RIESAME PROCEDIMENTO V.I.A. – A.I.A.

ALLEGATO S2M

**MODIFICHE ALL'ALLEGATO S2
STUDIO PER LA VALUTAZIONE DI
INCIDENZA – SELEZIONE PRELIMINARE REDATTA AI
SENSI DELL'ALLEGATO A
ALLA D.G.R.V. n. 1400 DEL 29/08/2017**

FORNACI CALCE GRIGOLIN

Figura 4.24. Schema dell'impianto (Tavola di progetto)

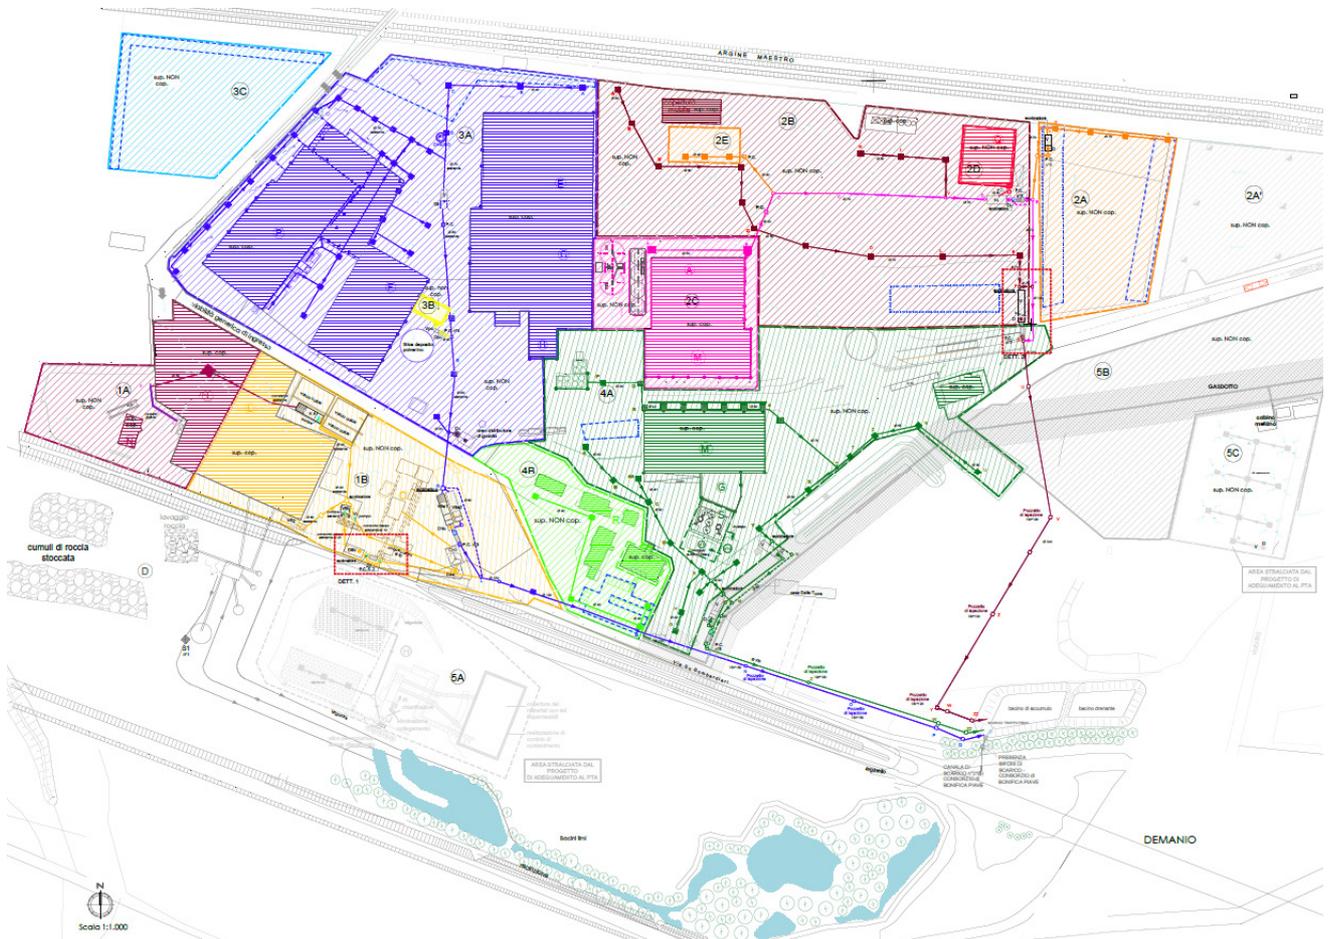
superficie complessiva inferiore ai 1.900 mq ed una profondità media di circa 3,7 m. Le acque raccolte nel primo bacino di accumulo, una volta raggiunto il secondo bacino verranno scaricate su suolo attraverso il naturale drenaggio del terreno.

Le acque che giungono ai bacini sono già trattate con decantazione, disoleazione e filtrazione grazie ai sistemi di trattamento installati nelle diverse aree dello stabilimento; ogni area è dotata di pozzetti di controllo (per il monitoraggio delle acque).

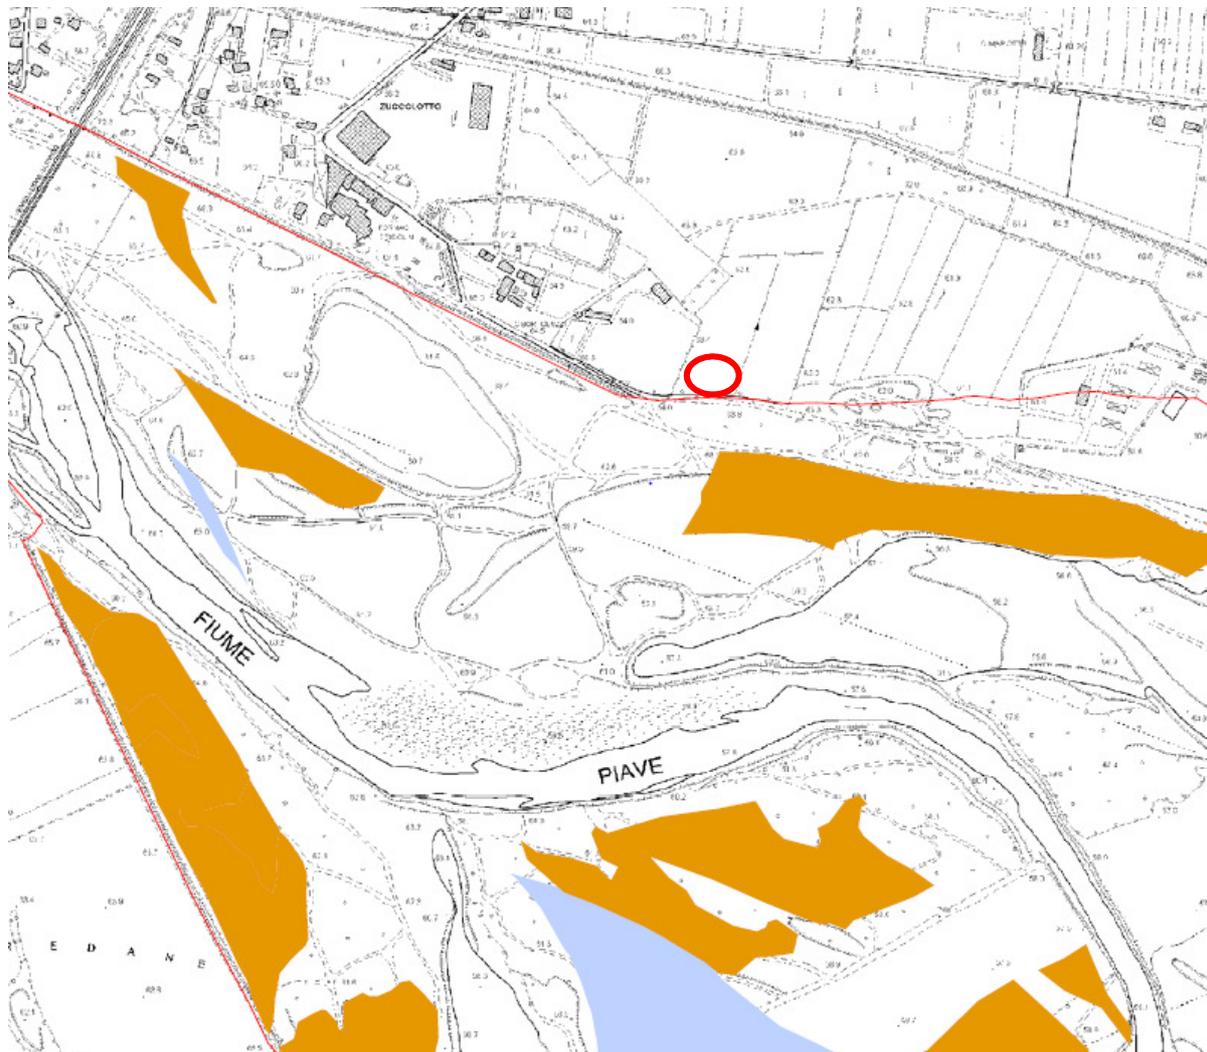
Date le modifiche ai bacini descritte precedentemente la "Figura 4-55 Limiti spaziali relativamente alle attività di adeguamento PTA" non deve essere considerata: i bacini che verranno realizzati saranno posizionati a nord dell'argine avanzato, pertanto all'esterno del sito Rete Natura 2000.
